Unterlage / Blatt Nr.: 7 / 1

Lageplan
der Immissionsschutzmaßnahmen
von Bau-km bis Bau-km
0-297,203 - 5+002,741

A 7 Ersatzbauwerk Rader Hochbrücke

DECKBLATT aufgestellt:
Berlin, 24.03.2020

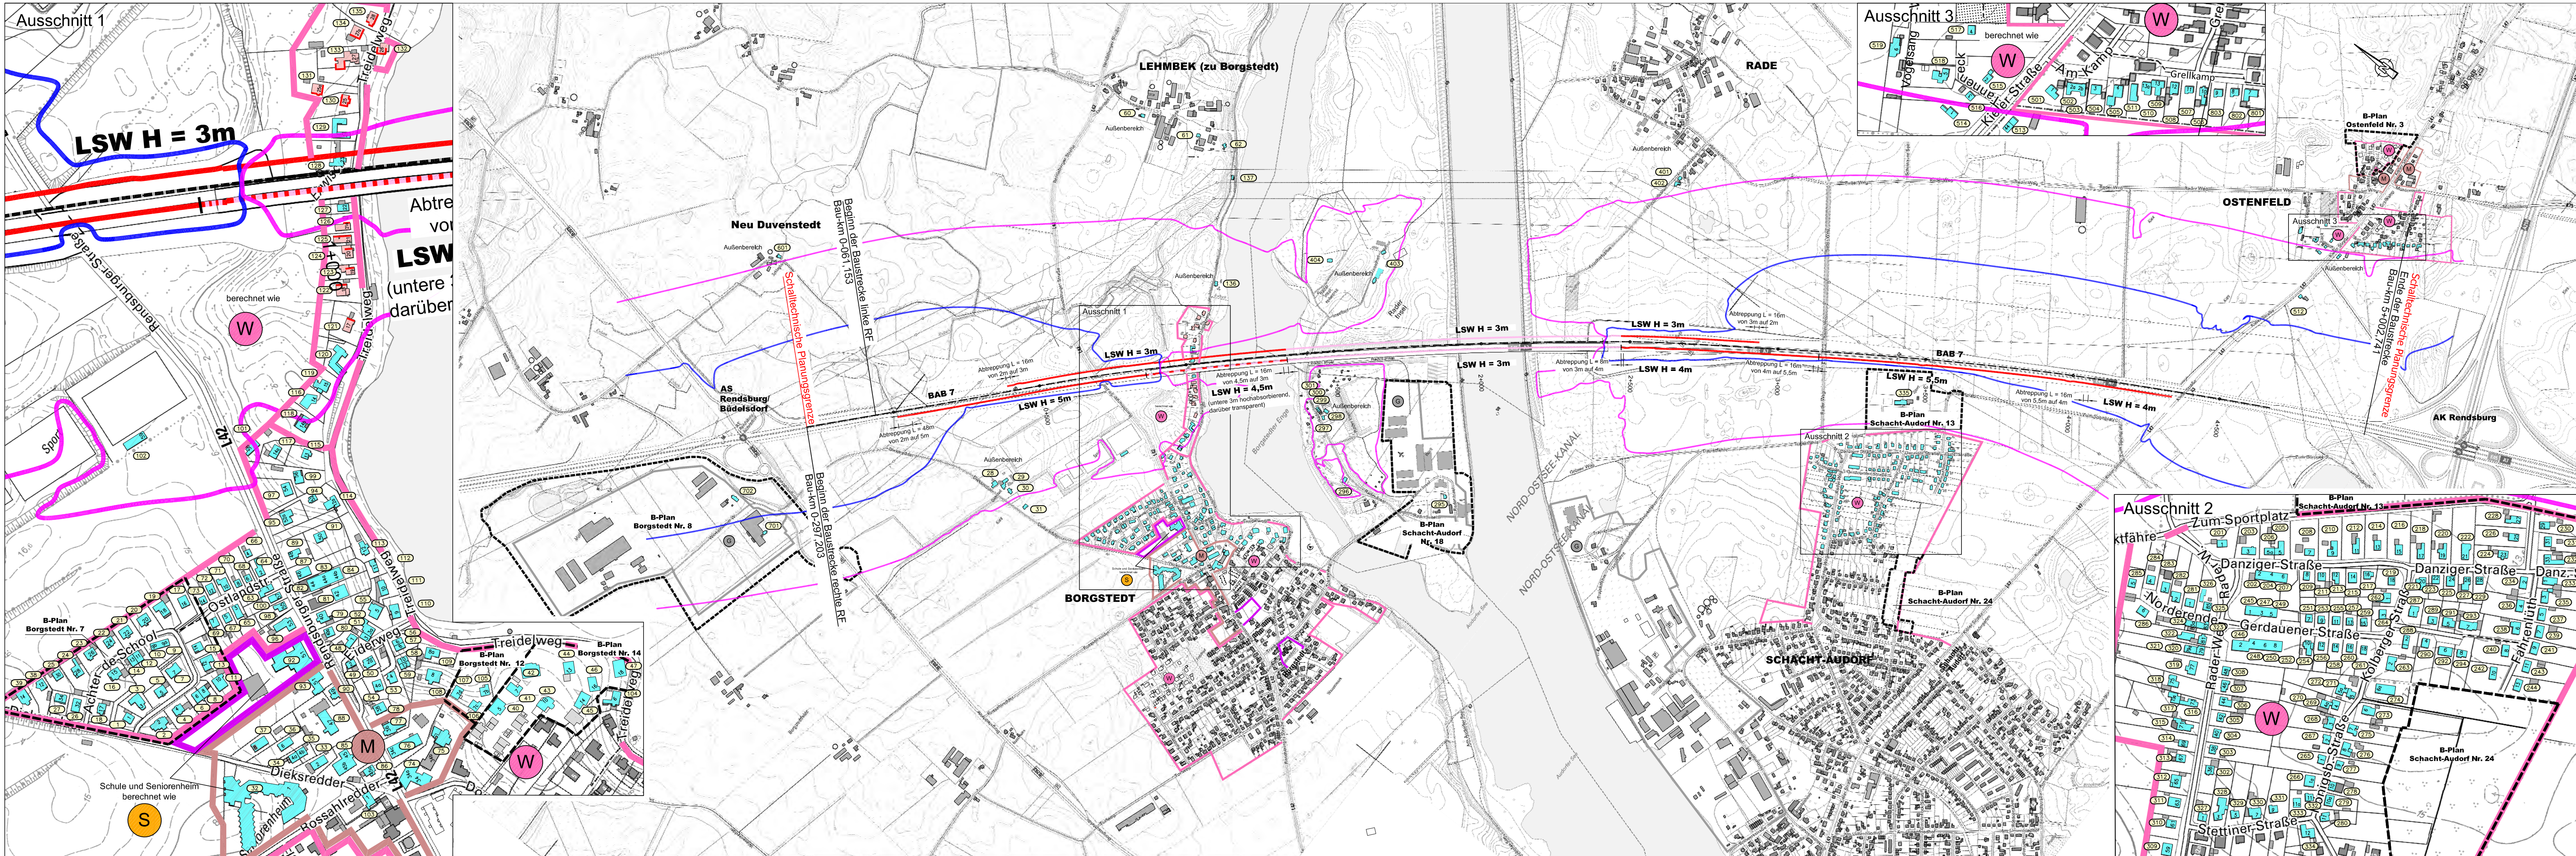
1	Gebletsnutzung Treidelweg, (Objekte 118 - 135) beurteilt als Wohngebiet	04.03.2020	
Nr.	Art der Änderung	Datum	Name
